高雄市前鎮區亞灣智慧公宅都市更新事業公開評選實施者案

【公開評選文件】疑義澄清及補充說明

高雄市前鎮區亞灣智慧公宅都市更新事業公開評選實施者案 【公開評選文件】第二次補充公告（修正）

**【附錄六】 本案與亞灣智慧公宅（第一期）預
留立體連通空間位置示意圖**

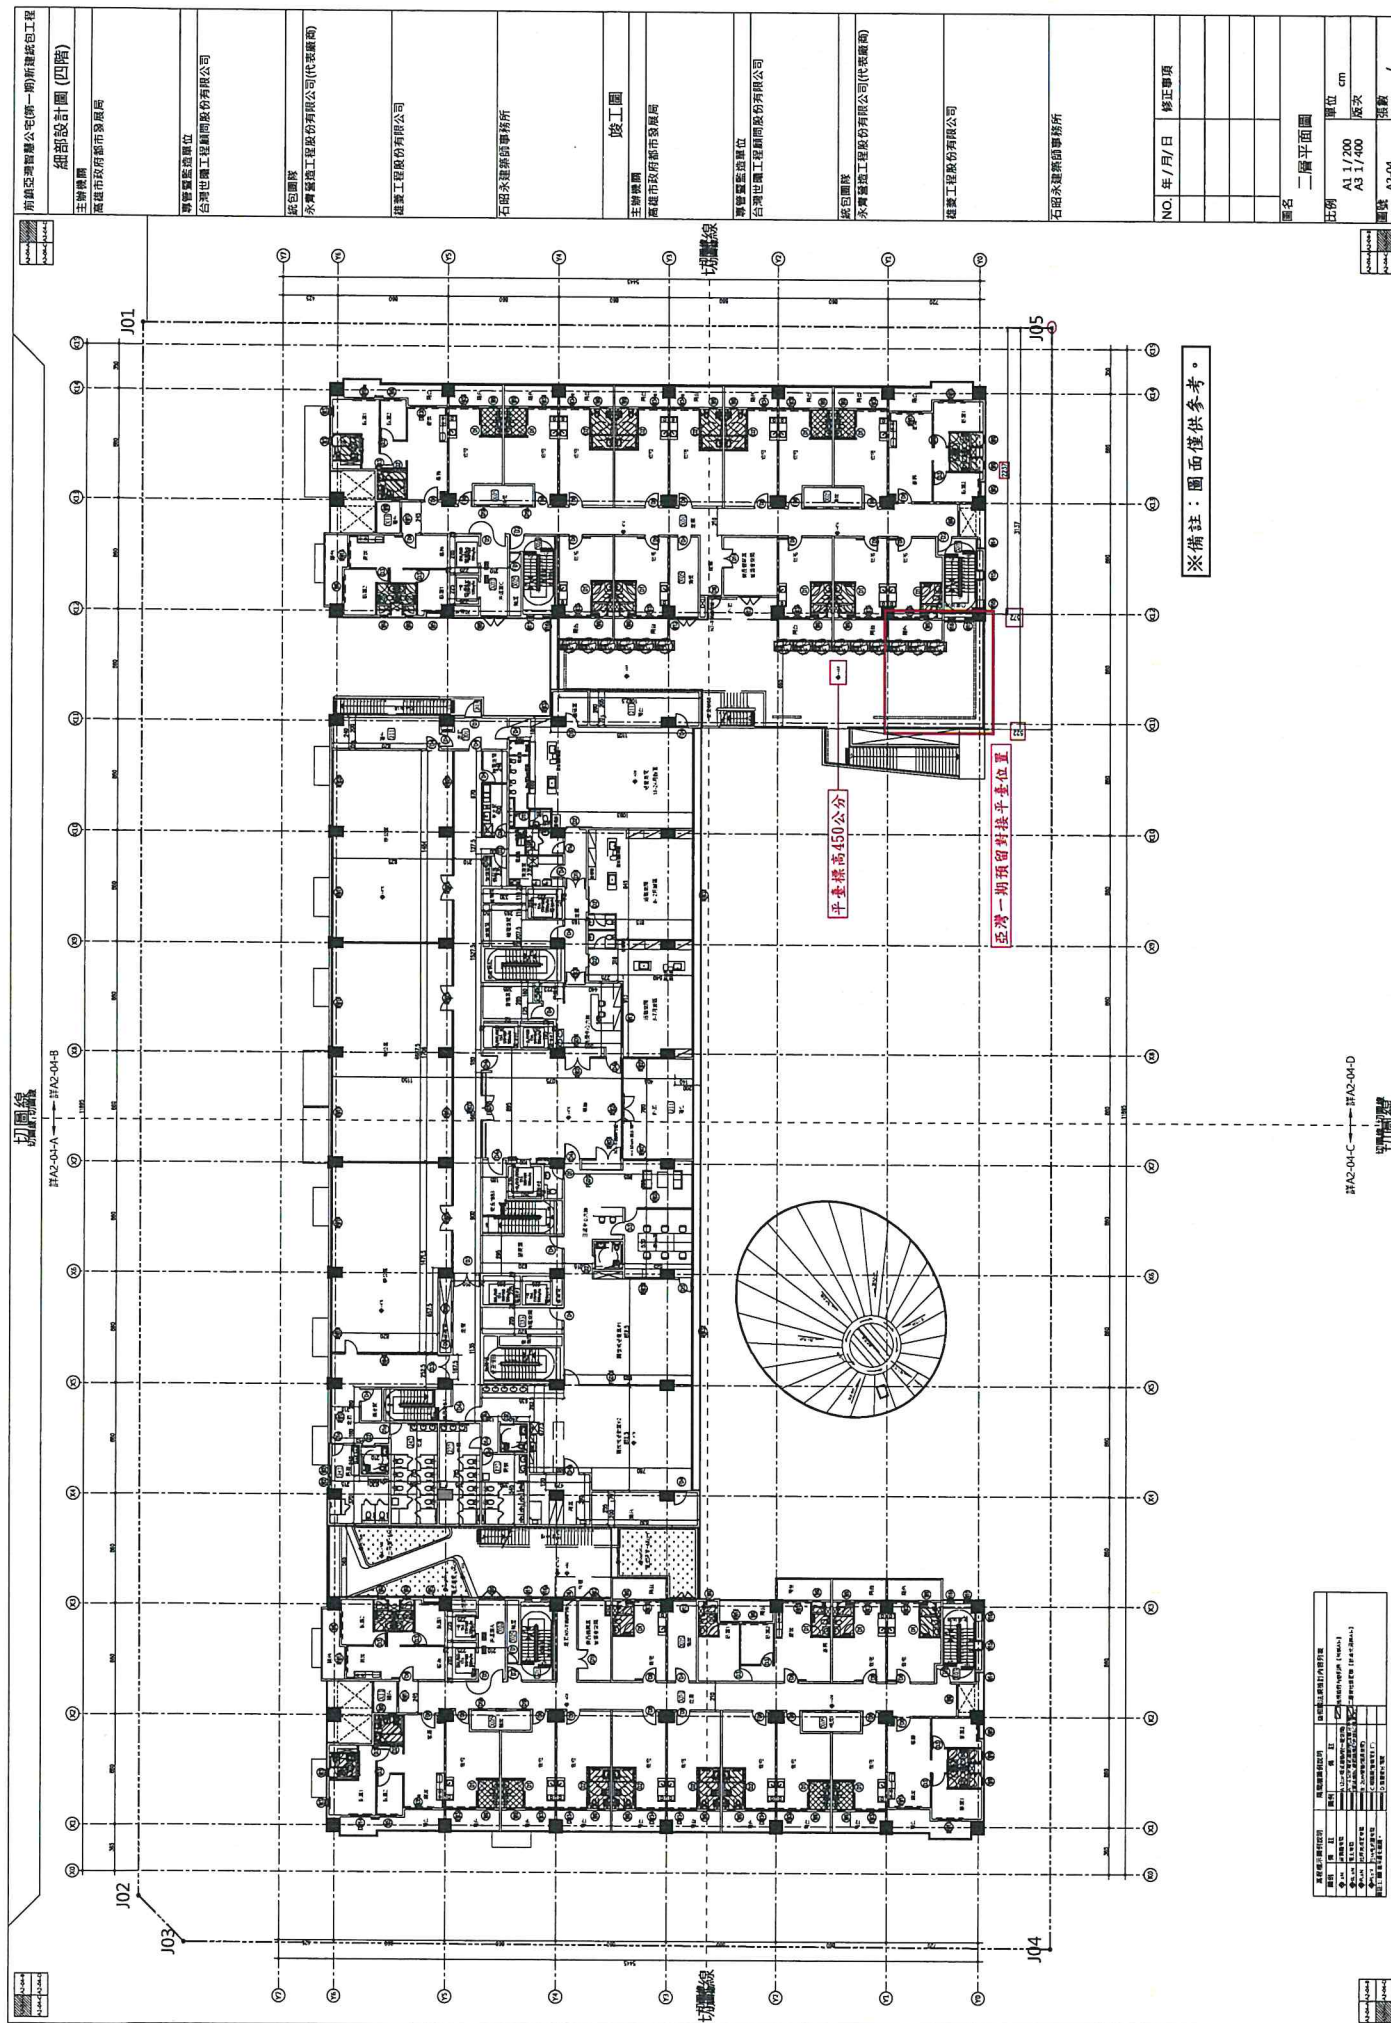
項次	文件頁次	公告內容（條號及條文）	釋疑內容及建議	主辦機關回應與說明
				規劃方案由實施者與土地所有權人協商確認。
10.	申-17	申請須知3.3.1-1. (9)立體連接之戶外開放空間：以低樓層設置立體連通空間與亞灣公宅一期串接為原則，實施者僅就本案基地範圍內進行設計與施工；惟如後續經主辦機關決議後不需設置立體連通空間，實施者得免進行。	1.亞灣公宅一期連接方式與位置是否已設計定案？ 2.天橋施工費已計入共同負擔，若日後決定不進行施工，是否須從共同負擔費用扣除？	修正原公開評選文件條文內容，如說明。 說明： 1.依亞灣智慧公宅（第一期）主辦機關提供預留立體連通空間位置，位於一期公宅2樓東側，相關圖說請詳本次補充公告之附錄六，惟實際連通銜接口仍視主辦機關需求確認為準，未來如有連接之需求，實施者也僅就本案基地範圍內施設；詳本次補充公告第5項及補充公告附件1。 2.倘若經主辦機關確認不須施設立體連通空間，該費用則不得納入共同負擔費用計算。
11.	申-17	申請須知3.3.1-1. (9)立體連接之戶外開放空間：以低樓層設置立體連通空間與亞灣公宅一期串接為原則，實施者僅就本案基地範圍內進行設計與施工；惟如後續經主辦機關決議後不需設置立體連通空間，實施者得免進行。	設置立體連通空間所需經費得否計入共同負擔費用之中？	修正原公開評選文件條文內容，如說明。 說明： 本案立體連通空間興建費用得納入共同負擔費用計算；為利文字明確化，茲修訂本條文如下： 「3.3.1-1. 社會住宅單元（公益設施）： (9)立體連接之戶外開放空間：以低樓層設置立體連通空間與亞灣公宅一期串接為原則，實施者僅就本案基地範

項次	原條文	第二次補充公告內容	主辦機關說明	頁碼
5.	申請須知3.3.1-1. (9)立體連接之戶外開放空間：以低樓層設置立體連通空間與亞灣公宅一期串接為原則，實施者僅就本案基地範圍內進行設計與施工；惟如後續經主辦機關決議後不需設置立體連通空間，實施者得免進行。	申請須知3.3.1-1. (9)立體連接之戶外開放空間：以低樓層設置立體連通空間與亞灣公宅一期串接為原則（詳公開評選文件附錄六），實施者僅就本案基地範圍內進行設計與施工，興建費用得納入共同負擔費用計算。惟如後續經主辦機關決議後不需設置立體連通空間，實施者得免進行。	1. 為讓申請人得更詳細評估規劃，茲修訂本條文，補充亞灣智慧公宅（第一期）預留立體連通空間位置供參，惟實際連通銜接口仍視主辦機關需求確認為準。 2. 本案立體連通空間設置費用得納入共同負擔費用提列，為利文字明確化，茲修訂本條文。	申-17
6.	申請須知5.2.2-3. 社會住宅規劃設計：房型及坪數規劃（至少須達650戶且總樓地板面積不得低於44,000平方公尺，前述總樓地板面積不含地下層車位樓地板面積）、與5G AIoT機能結合構想、開放空間系統及交通動線規劃、地下停車空間規劃。	申請須知5.2.2-3. 社會住宅規劃設計：房型及坪數規劃（至少須達650戶且總樓地板面積不得低於49,000平方公尺，前述面積以建築執照登載為準）、與5G AIoT機能結合構想、開放空間系統及交通動線規劃、地下停車空間規劃。	詳項次1.說明。	申-37

項次	文件頁次	公告內容（條號及條文）	釋疑內容及建議	主辦機關回應與說明
				園內進行設計與施工，<u>興建費用得納入共同負擔費用計算</u>。惟如後續經主辦機關決議後不需設置立體連通空間，實施者得免進行。」。 維持原公開評選文件條文內容。 說明： 本案僅規範須依照「社會住宅規劃設計興建及營運管理作業參考手冊」第五章設計管理 5-2-2 5) 社會住宅公設比之計算方式及比例為準，其餘則依現行公開評選文件規定辦理。
12.	申-17	申請須知3.3.1-1. (11)社會住宅公設比須依據「社會住宅規劃設計興建及營運管理作業參考手冊」規定的「公設比計算方式」為準。	有關公設比要求須依據「社會住宅規劃設計興建及營運管理作業參考手冊」規定的「公設比計算方式」為準，是計算方式和比例要照辦，還是規劃也要照辦？除公設比項目外，「社會住宅規劃設計興建及營運管理作業參考手冊」的其他內容也要「完全照辦」還是「僅供參考」？	
13.	申-18	申請須知3.1.1-3. 應依更新後分配社會住宅之實際使用容積與基地基準容積及建築容積獎勵面積合計之比例，辦理土地分割作業。	公宅分割土地比例的計算，依「更新後分配社會住宅之實際使用容積」與「基地基準容積及建築容積獎勵面積合計」之比例辦理，請說明分子分母各為何？分子是否僅有「住宅」之面積？是否包含公宅棟之店舖等面積？分母是否包含須知1.4.3-3.之調配容積 5,567.6 m ² ？	維持原公開評選文件條文內容。 說明： 1.分子「更新後分配社會住宅之實際使用容積」係為全棟社會住宅使用容積（含店舖及以公益設施取得之法定容積 15%住宅）。 2.分母「基地基準容積及建築容積獎勵面積合計」係為基地基準容積、建築容積獎勵面積、調配容積及公益設施取得之法定容積 15%住宅之總和。
14.	說明會	社宅與實施者分回部分需要分別開挖，分別管理，建照可採合照或分照方式辦理均可。	若採拆照，容積調配是否可由實施者自行選擇分配方式？	維持原公開評選文件條文內容。 說明：

項次	原條文	第二次補充公告內容	主辦機關說明	頁碼
	基地範圍內進行設計與施工；惟如後續經主辦機關決議後不需設置立體連通空間，實施者得免進行。	<u>附錄六</u> ），實施者僅就本案基地範圍內進行設計與施工， <u>興建費用得納入共同負擔費用計算</u> 。惟如後續經主辦機關決議後不需設置立體連通空間，實施者得免進行。		
4.	委託實施契約(草案)5.1 本案實施方式為權利變換，土地權利關係人（即高雄市政府）將依本案經核定發布之權利變換計畫書所載之更新後權益價值進行分配，就取得更新後應分配之土地及建築物，以分回社會住宅及地面一層商業設施為原則，並採垂直集中分配獨立建築物下方選配停車位，以鄰亞灣公宅一期基地之建築物為優先。	委託實施契約(草案)5.1 本案實施方式為權利變換，土地權利關係人（即高雄市政府）將依本案經核定發布之權利變換計畫書所載之更新後權益價值進行分配， <u>以不提繳差額價金方式</u> ，就取得更新後應分配之土地及建築物，以分回社會住宅及地面一層商業設施為原則，並採垂直集中分配獨立建築物下方選配停車位，以鄰亞灣公宅一期基地之建築物為優先。	詳上開申請須知項目2.說明。	契-21
5.	委託實施契約(草案)5.2 本案土地權利關係人（即高雄市政府）經權益價值分配後之社會住宅，其最小戶數不低於650戶（實際房型比例得依市府需求調整，如調整以不高於850戶為原則）， <u>且總樓地板面積不得低於44,000平方公尺（不含地下層車位樓地板面積）</u> 。	委託實施契約(草案)5.2 本案土地權利關係人（即高雄市政府）經權益價值分配後之社會住宅，其最小戶數不低於650戶（實際房型比例得依市府需求調整，如調整以不高於850戶為原則）， <u>且總樓地板面積不得低於49,000平方公尺（以建築執照登載為準）</u> 。	詳上開申請須知項目1.說明。	契-21
